SEPTEMBER 2022

TJÓÐLEIKHÚS FØROYA

ARKITEKTAKAPPING

DÓMSNEVNDARÁLIT

3. virðisløn: uppskot 36912 – *Rípa (ZETA architect / BRIM Arkitektar)*

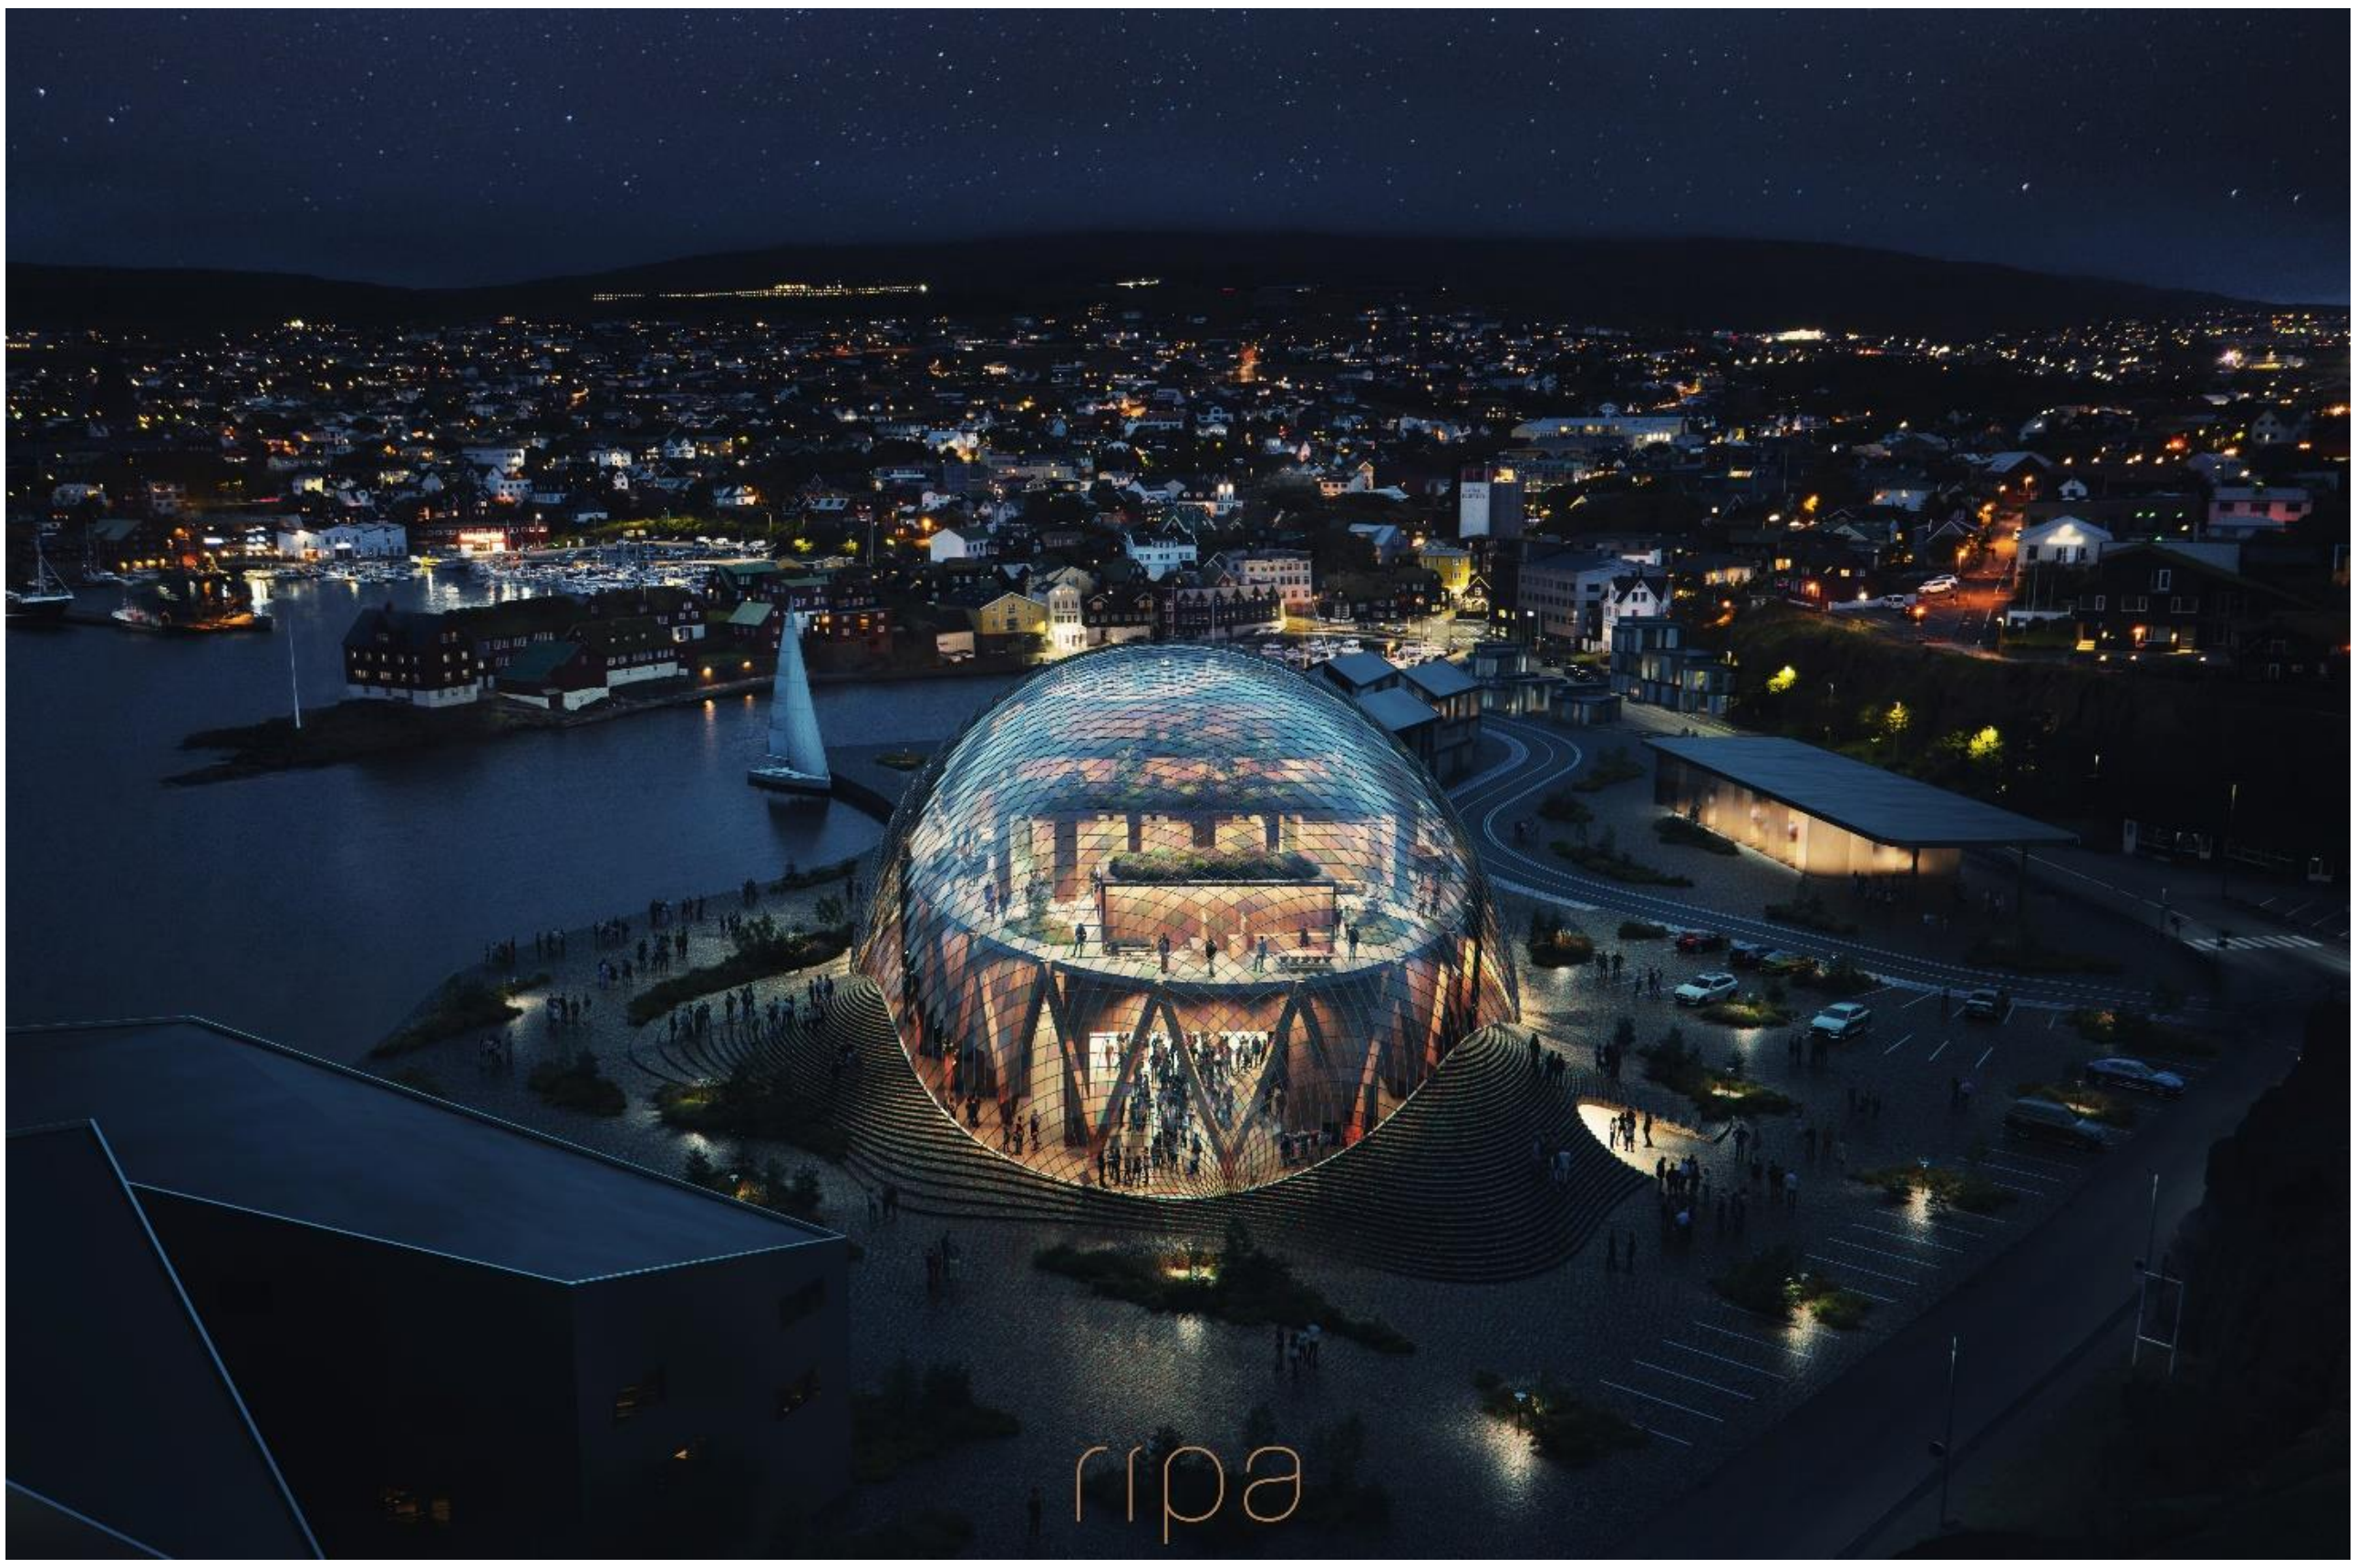
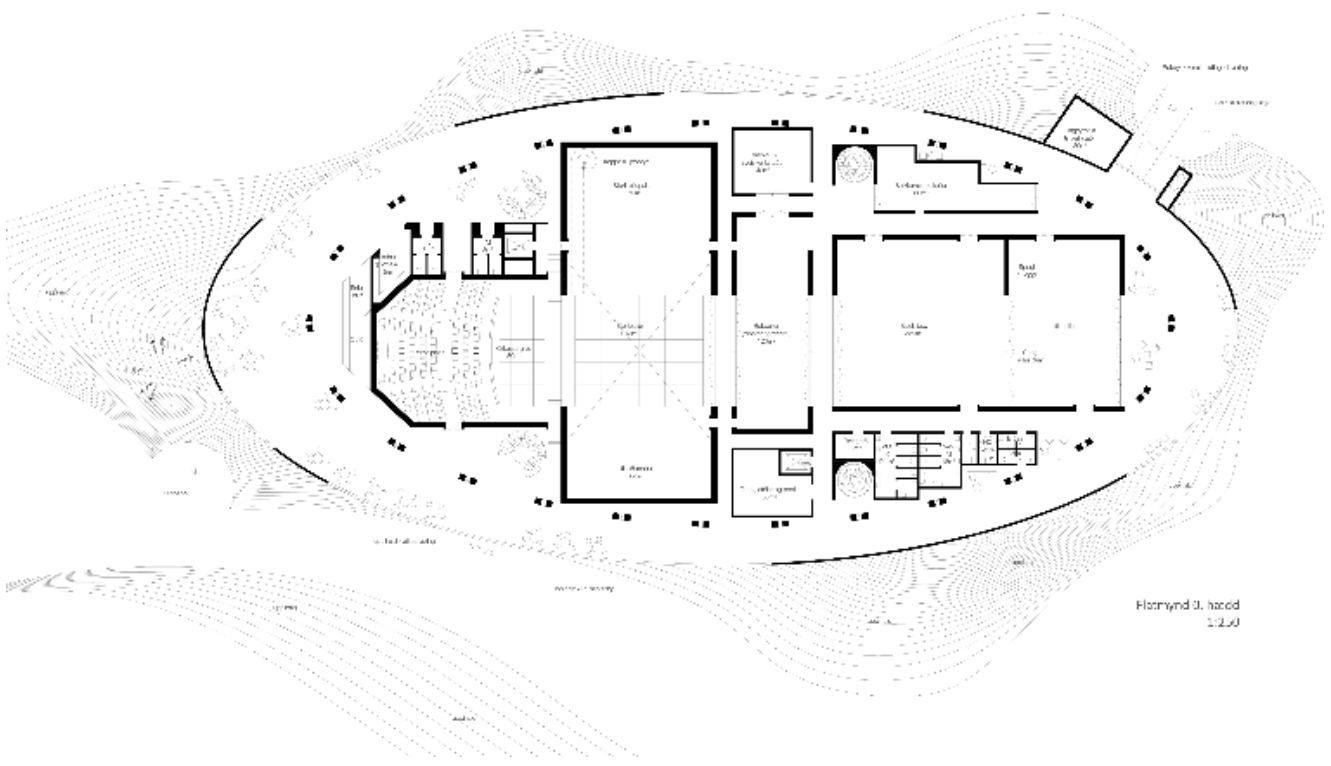
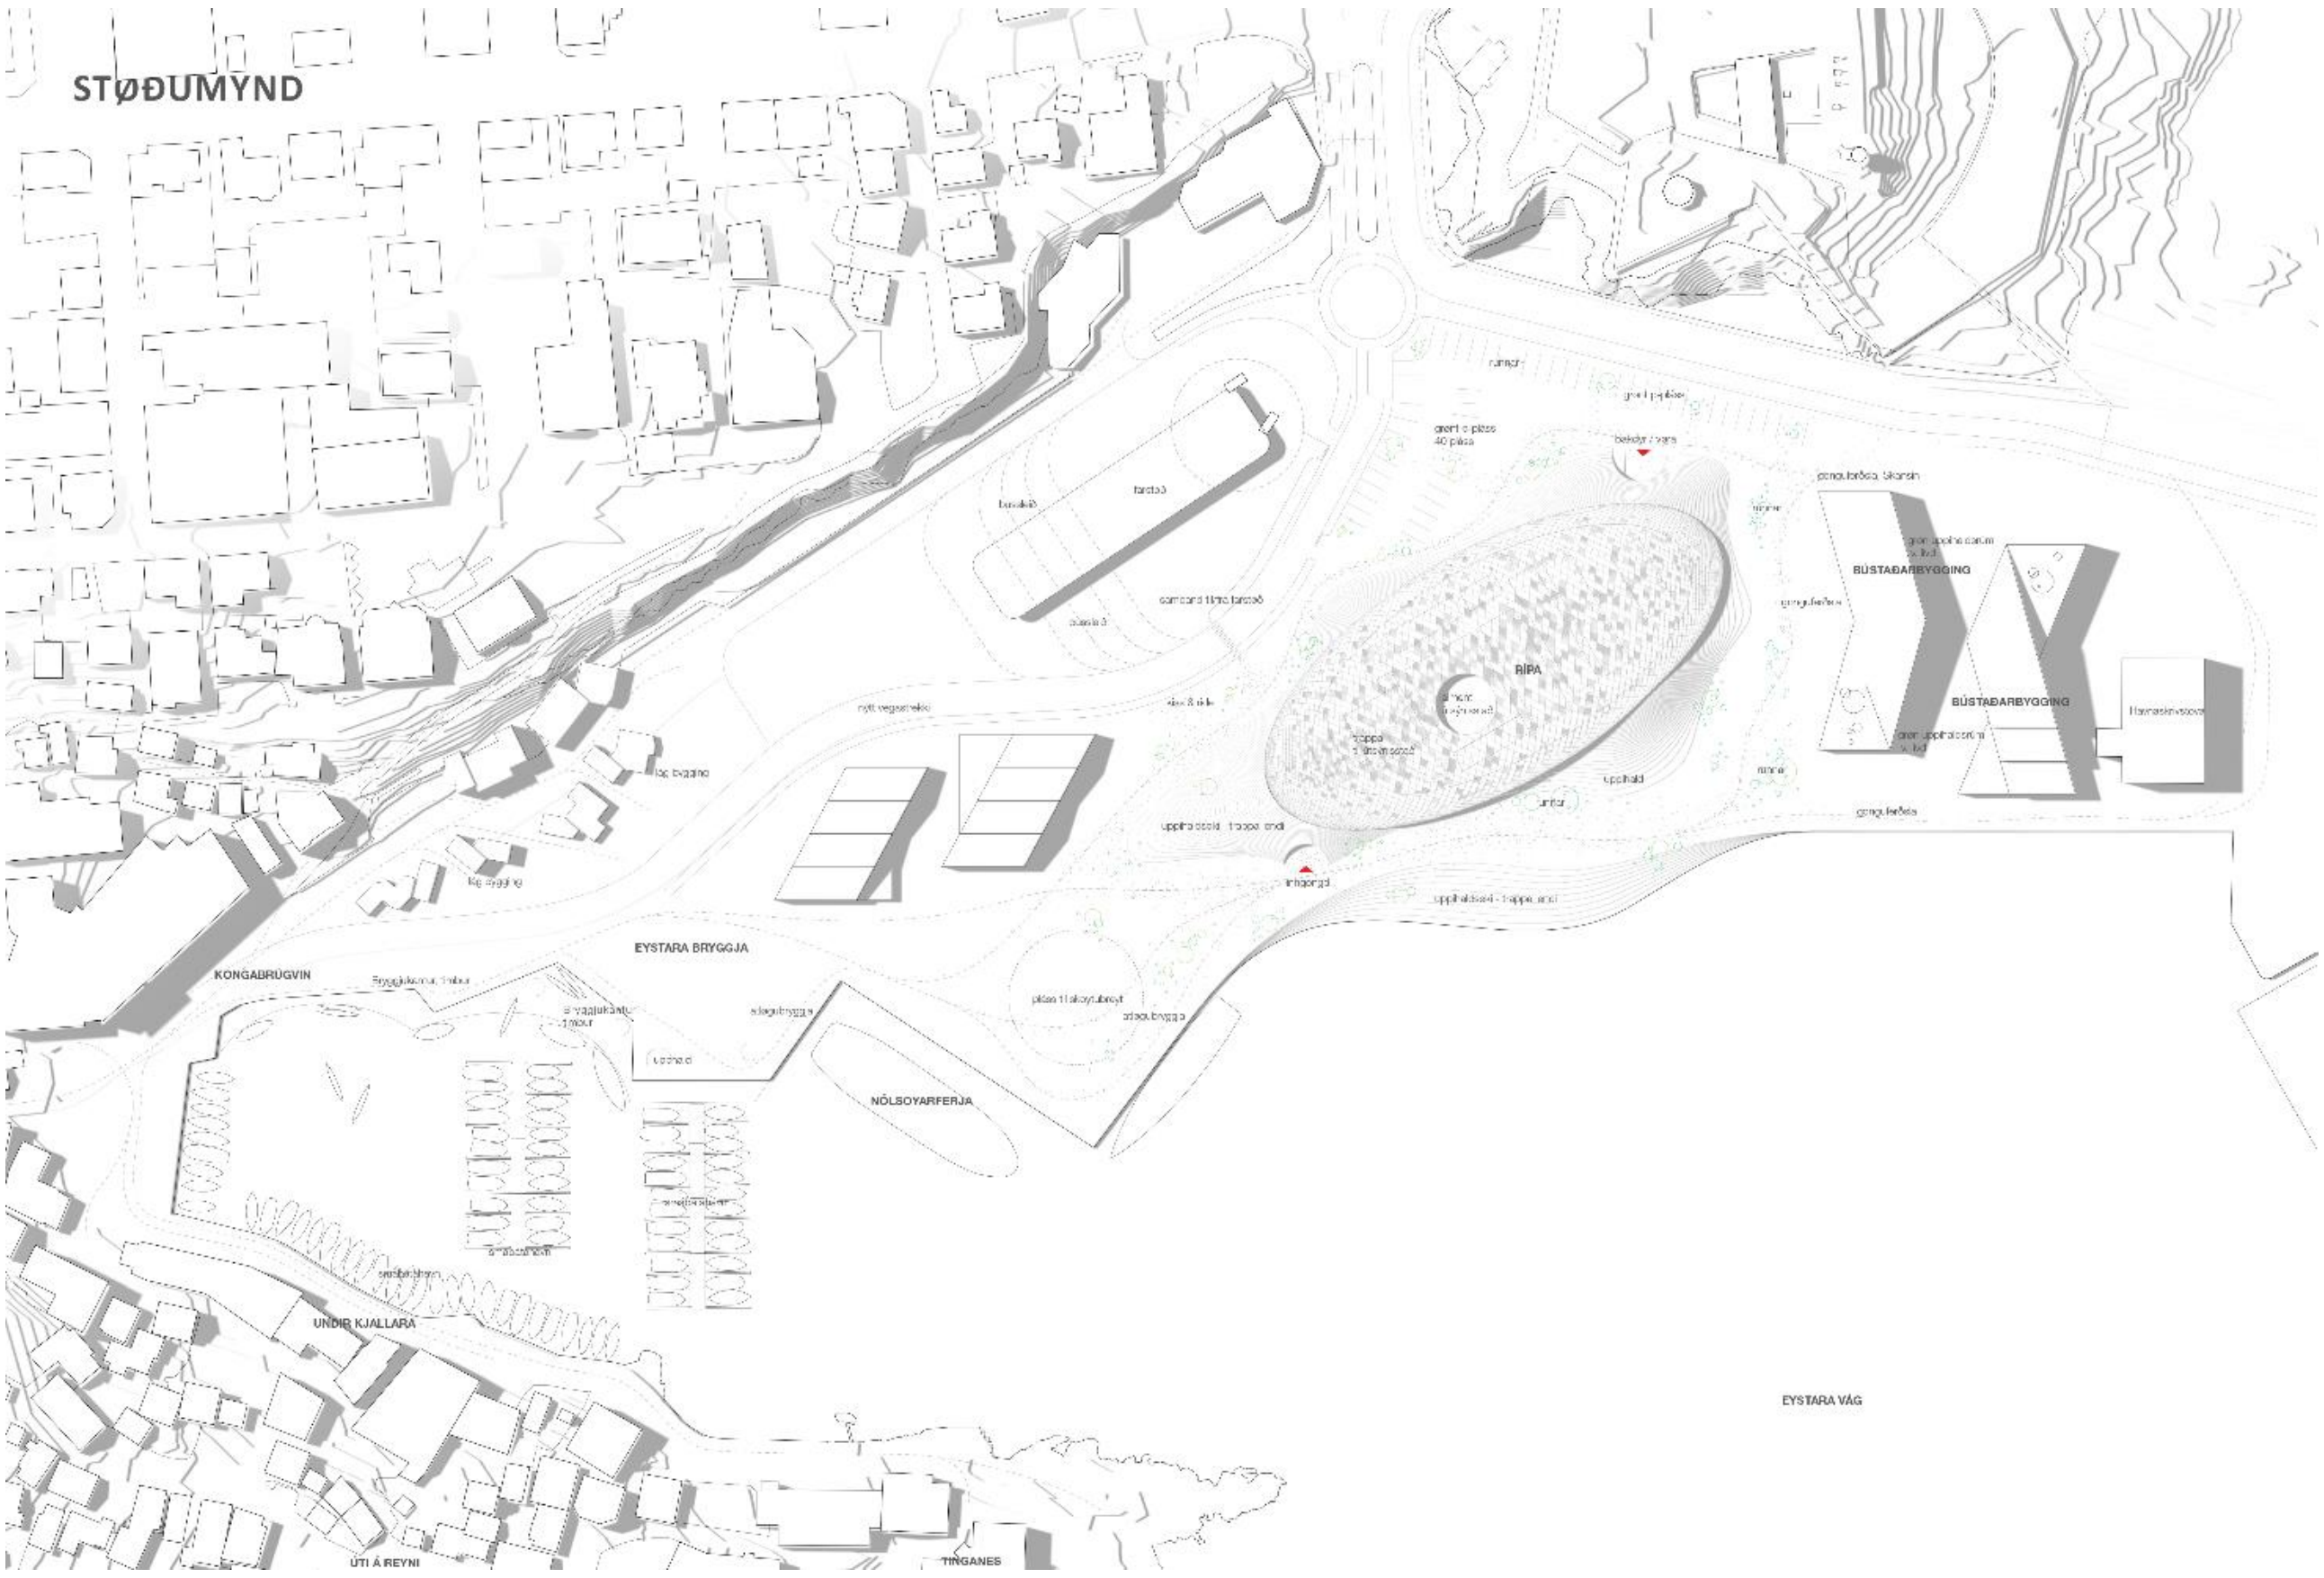
Arkitektonisk hugsjón
Rípa er dreymurin um altíð gott veður í einum dramatiskum og broytiligum veðurlag. Byggilistarliga talað er tað umsett til eina stóra ellipsuformaða glasskel, sum kransar eina ekspressiva træbygging, sum innan í sær rúmar sjónleikavirki og í yvirgongdini til skelina letur upp fyri vitjandi. Uppskotið er sera djarvt í sínum høvuðsbragdi: royndartilgongdin og tann eyðsýndi og flotti formurin. Blandið av flóð millum almenningin og framleiðslu/leikarar skapar nýggjar áhugaverdar mátar at gera sjónleik. Tíverri tykist formurin at hava tikið stýringina í ov stóran mun aftur ímóti virksemi í tjóðleikhúsinum.

Funktionalitetur
Verkætlanin hevur ta mest royndarkendu staðsetingina av virksemi. Ein samanhangandi forhøll verður gjørd fram við allari útsíðuni á bygninginum. Forhøllin er kransur um allar salir, pallar og verkstøð. Á tann hátt flóta áskoðaraøkini front-of-house saman við back-of-house økjunum. Har er einki sundurbýti, og øll flyting av áskoðarum, listarfólki og vørum henda partvíst í sama øki.
Salir og bak-/síðupallar eru løgd á ein ás á rað. Hetta gevur nýggjar nýtslumøguleikar og møguleika at lata upp millum salir. Hesin fleksibilitetur er lokkandi, men verður arbeiðskrevjandi at fáa í lag. Loysnin krevur, at akustikkur og ljóðviðurskifti verða kannað, við serstøkum loysnum fyri hurðar og sambond.
Gongin millum stórasal og bakpall er ikki eftirynskjandi. Palltorn og snóraloft eru nakað lág. Stórisalur hevur eina djúpa balkong, sum gevur avbjóðingar viðvíkjandi akustikki hjá áskoðarum undir úthanginum. Staðseting av ljósbrúgvum vantar. Rørslan uppeftir í húsinum á ymsum trappum undir glaskúpuni er ikki frí, og dómsnevndin ivast í, um sambandið fer at lokka áskoðarar til hesar funksjónir sum ætlað. Forhøllin er fyri tað mesta gjørd úr hørðum tilfari, og tað hevði kravt serstøk tiltøk til at fáa nøktandi ljóðviðurskifti her. Glasið í klimaskíggjanum hevði skulað lokið eitt ljóðkrav upp á 70 db, sum er eitt sjáldsama tjúkt glas.

Samspæl við nærumhvørvi
Tann stóra ellipsan er sum byrjan ikki knýtt at nøkrum í sínum umhvørvi, men er kortini leysliga fallin inn í samanhangin við at tilpassa kaikantin og verður innrammað av nýggjum bygningum báðumegin, bústaðarbygging sunnanfyri og øðrum smærri bygningum, sum møguliga kundu havt býarlívshóskandi virksemi. Harafturat verður ein fín inngongd og góð sitipláss skapað uttan á skelini við at forma lendið rundan um glasskelina.
Glasskelin er ein sera stór byggirúmd, sum reisir seg rættiliga eyðsýnt upp á havnarøkinum, m.a. upp um Skansans ovara støði. Men palltornið er ikki nóg høgt, tískil verður glasskelin hægri. Bussfarstøð og bussteðgipláss eru skipað fínt, einfalt og brúka ikki ov nógv pláss, sum kanska kann minkast enn meir. Vegurin frá miðbýnum við 'kiss and ride' við tjóðleikhúsið riggar eisini væl, men parkeringsplássini eru rættiliga kleimd ímillum bygning og rundkoyring og káma bygningsins ætlaða frælsi frá umhvørvinum.

Grundtankin við at byggja eitt hús innan í einum húsi er góður. Tað veitir verju og lítlan viðlíkahaldskostnað fyri bygningina innanfyri. Tað er óvist, um glaskúpan kann setast upp fyrst og síðani byggja restina.
Fyrimunir og vansar við tí stóru glaskúpuni eru lítið viðgjørdir, og inniklima og burðardygd eru avbjóðandi. Tað hevði verið áhugavert at vita, hvørji hugnarúm ein sá fyri sær í kúpuni, og um hon kundi verið hálvklimatiserað.
Konstruktiónin er í grundini møgulig, men hevði kravt nógv skjalprógv frá øllum tøkniligum fakum um eitt nú bruna, statikki og tilfarsvali. Verkætlanin er tann største í vídd og er hugsandi eisini tann dýrasta at byggja.
